Title - Sujet Revov Recept Building Forillon Park		
Solicitation No. - N° de l'invitation EE520-151355/A		Amendment No. - N° modif. 006
Client Reference No. - N° de référence du client EE520-151355		Date 2014-12-01
GETS Reference No. - N° de référence de SEAG PW-\$QCW-026-16184		
File No. - N° de dossier QCW-4-37214 (026)		CCC No./N° CCC - FMS No./N° VME
Solicitation Closes - L'invitation prend fin at - à 02:00 PM on - le 2014-12-04		Time Zone Fuseau horaire Heure Normale du l'Est HNE
F.O.B. - F.A.B. Plant-Usine: <input type="checkbox"/> Destination: <input checked="" type="checkbox"/> Other-Autre: <input type="checkbox"/>		
Address Enquiries to: - Adresser toutes questions à: Perron, Jonathan		Buyer Id - Id de l'acheteur qcw026
Telephone No. - N° de téléphone (418) 649-2838 ()		FAX No. - N° de FAX (418) 648-2209
Destination - of Goods, Services, and Construction: Destination - des biens, services et construction:

Renovation of the Reception Building at Penouille Forillon National Park of Canada, Gaspé (Quebec)

Objet : Amendment 006

1. On drawing AP06 / detail 15

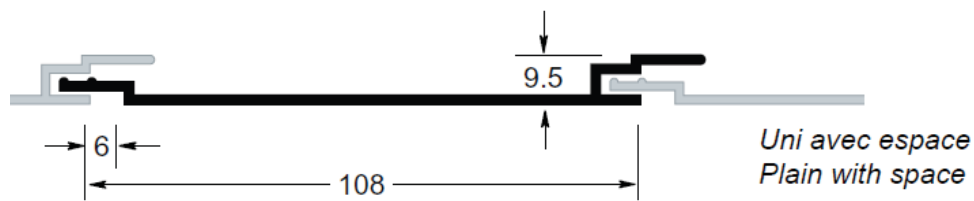
Question 25: For the handrail of the AP6 page, it is stainless steel on the drawings and Steel galv. painted black on specifications ...? Does the specifications take precedence on drawings ? Same for the other differences there might be? The specifications take precedence on drawings ?

Instead of reading : Square post 50.8mm in stainless steel painted the same black color as the steel of the tables.

It should be read: 50.8mm square pole in hot galvanized steel, painted black (electrostatic powder) of the same color as steel tables.
